FW: 2024 1119 Overtoom 428 uitbreiding horecaterras op trottoir zijde

Staringstraat

Onderwerp: 2024 1119 Overtoom 428 uitbreiding horecaterras op trottoir zijde Staringstraat

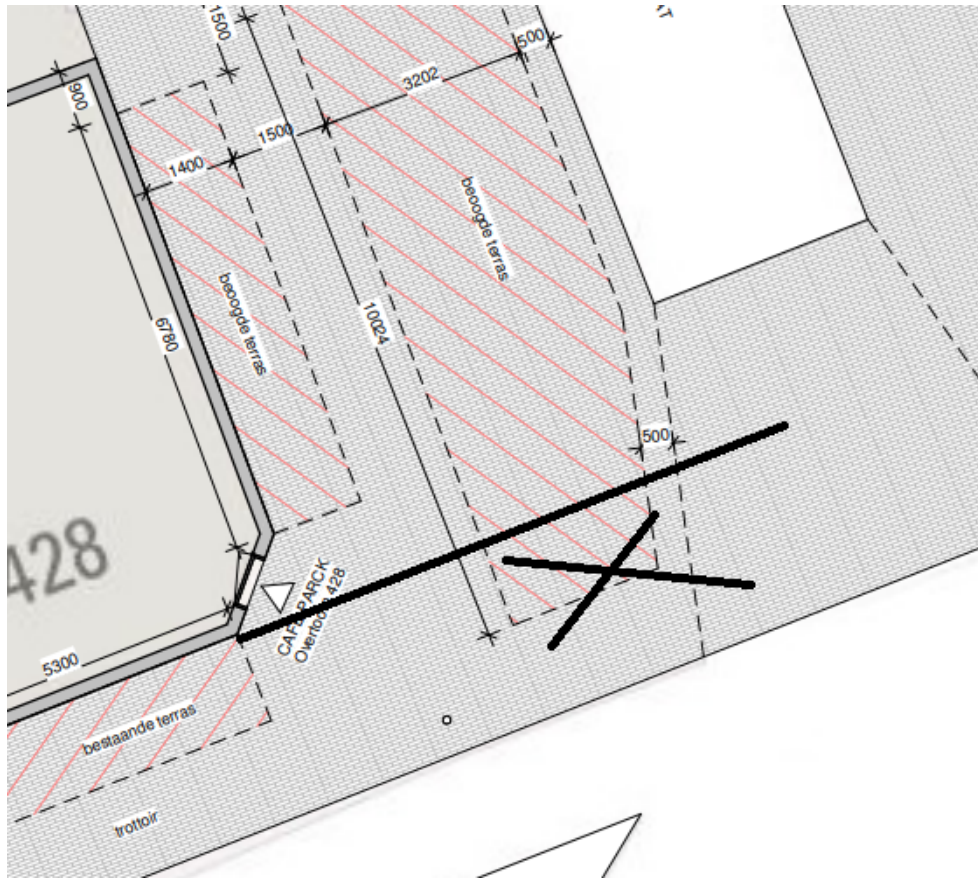
- A. Ik weet niet hoeveel mensen hier ongeveer lopen, maar indien dat bekend is moet onderstaande tabel gebruikt worden. Gewenst is 2,2 bij een minimale aantal gebruikers. Aangezien het gaat over een korte afstand zou 1,8 ook kunnen. Echter op de tekening staat 1,5 zodat dat in ieder geval te krap is volgens het beleid. Dus graag minimaal die 1,8 aanhouden.

- b) Zicht vanuit zijstraten is erg belangrijk. Het fietspad is in 1 richting maar je moet rekening houden dat mensen soms tegen verkeer in fietsen. Dus het gedeelte waar in onderstaande afbeelding een kruis staat weghalen uit het terras.
